(仮称) 四浦半島風力発電事業
環境影響評価準備書についての
意見の概要と事業者の見解

電源開発株式会社

環境の保全の見地からの意見等の概要並びにこれに対する当社の見解

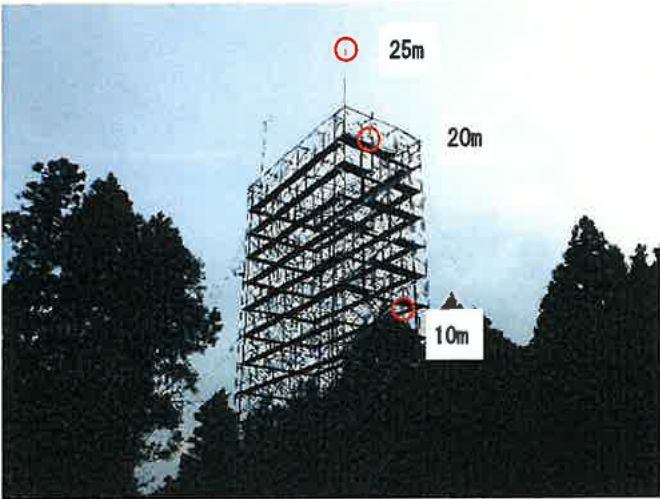
No.	分類	一般意見の概要	事業者の見解
18	動物 (コウモリ類)	(8) P676～P679「コウモリ類確認時間帯度数(風速範囲別)」ですが、注釈をみると「確認時間帯度数」は「観測時間帯度数」で除して(割って)います。コウモリが出現していない観測時間帯を分母に加えて「薄めた」わけですが、このような図は、実際よりコウモリの活動量が少ないという印象を与えるため不適切です。 <u>「確認時間帯数を観測時間帯度数」で除したのはカットイン風速以上のコウモリの出現例数を少なく見せかけるのが真の目的でしょうが、データを恣意的に加工(改ざん)してコウモリへの影響を過小評価するのはやめてください。</u>	音声記録からは生息するコウモリ類の個体数の多寡や同一個体の行動であるのかの評価は行えないことから、高さごとや風速ごとのコウモリ類の出現傾向を把握するための手法として、風速データを取得している間隔である10分間を基本に、音声記録の有無を比較することとしております。 この手法での解析結果について、数値の大小で影響の大きさを図ることは行えないものと考えており、あくまでも、当該地域で年間を通じて取得することができたデータから、当該地域のコウモリ類の出現傾向を可能な限り、比較検討するため手法として整理した結果となります。
19	動物 (コウモリ類)	—さらなる環境保全措置— (9) P848～P851「事後調査を実施し、著しい影響が想定される場合はさらなる環境保全措置を検討する」とあります。しかし「さらなる環境保全措置」とは具体的に何をするのか分かりません。「さらなる環境保全措置」とやらの具体的な内容を記載してください。	さらなる環境保全措置の内容については、専門家等の助言を受け、環境影響の程度やその内容に応じて検討いたします。
20	動物 (コウモリ類)	(10) P848～P851「事後調査を実施し、・・・さらなる環境保全措置を検討する」とあります。しかし、貴社の福島県布引高原の風力発電施設では絶滅危惧種を含むコウモリが30頭以上死んでいます。いまだに「さらなる環境保全措置」とやらを実施していないようです。絶滅危惧種の著しい数の死亡を確認したのにも関わらず「さらなる環境保全措置」を実施しない理由を述べてください。 ※ヒナコウモリ24個体、ヤマコウモリ6個体、ユビナガコウモリ2個体、アブラコウモリ2個体、コウモリ類3個体、合計37個体「会津布引高原風力発電設置事業 事後調査報告書」(平成22(2010)年6月、株式会社ジェイウィンド)福島県。	郡山布引高原風力発電事業については、現在リブレースに係る環境影響評価の手続きを行っており、ご提示いただいた既設風力発電所に対する死骸確認調査を含めた調査結果を基に環境影響を予測し、専門家等の助言をいただきながら、事業者の実行可能な範囲で環境保全措置を検討しております。

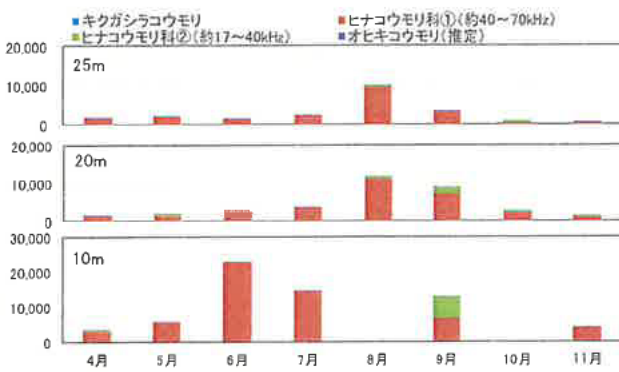
27	動物 (コウモリ類)	一事後調査— (17)「事後調査」は信用できません1 国内の風力発電事業については、近年、その事後調査報告書が出されています。しかしその中身を読むと、主観的な、事業者にとって都合のよいことばかりが書いてあり、本当に呆れました。『事後調査で影響があれば保全措置をする』という主張は口約束であり、実施されないケースがあまりに多く、信用できません。事後調査報告書とは事業者が自ら都合の良い主観や妄想、あるいは願望を並べ立てた、責任転嫁のデータメな作文に他なりません。 例えば、環境保全措置として「ライトアップ不使用および航空障害灯の閃光灯採用」を行った、ある事業者は、事後調査で複数のコウモリが死んでいたにもかかわらず、「バットストライクの懸念が著しくない」として追加の保全措置を何もせずに事後調査を打ち切っています(文献1、文献2、文献3、文献4、文献5)。特に酷いのは、「米国の事例では1基あたりの年間衝突率はコウモリ類で〇個体/基/年であり、本事業での1基あたりの衝突数はコウモリ類で〇個体/基/年といずれもその範疇であった。以上より、コウモリ類に関して影響は大きいものではない」(文献4)と主張する事業者(専門家は鳥類専門家、委託先は株式会社自然科学調査事務所)や、「福島県では、〇羽ほど衝突しており、それと比べても死骸の数は少なく、影響は大きいものではない」(文献5)と主張する事業者(専門家は鳥類専門家、委託先は日本気象協会)がいることです。調査頻度や事業規模、立地環境も全く異なる調査結果をもちだし、さらに死骸消失率や見落とし率も一切考慮せずに、見つかった死骸数を単純に比較して、影響が小さい、大きい等と主張することはできません。そもそもこれは「他人はもっと殺している。それより殺した数は少ないから影響はない」という主張と同じ、話のすり替えです。 (文献1)「大間風力発電所建設事業環境の保全のための措置等に係る報告書」(平成30(2018)年,株式会社ジェイウィンド,委託先:株式会社ジェイベック)P.327 (文献2)「ユーラス石巻ウインドファーム環境影響評価報告書」(令和3(2021)年,株式会社ユーラスエナジーホールディングス,委託先:アジア航測株式会社)P.84 (文献3)「潟上海岸における風力発電事業に係る環境影響評価事後調査報告書(供用2年目の調査結果)」(令和4(2022)年6月,株式会社A-WINDENERGY,委託先:エヌエス環境株式会社)P.67 (文献4)「秋田潟上ウインドファーム風力発電事業環境影響評価事後調査報告書」(令和4(2022)年12月,秋田潟上ウインドファーム合同会社,委託先:株式会社自然科学調査事務所)P.132,P390 (文献5)「八峰風力発電所影響評価事後調査報告書」(令和5(2023)年3月,八峰風力開発株式会社,委託先:日本気象協会)P.159,P160	事後調査については、準備書での記載内容、関係機関等の審査の結果、並びに、専門家等のご意見を踏まえて、適切に実施します。また、事後調査の結果により、環境影響の程度が著しいことが明らかとなった場合には、専門家等の助言を受け、さらなる環境保全措置を検討いたします。
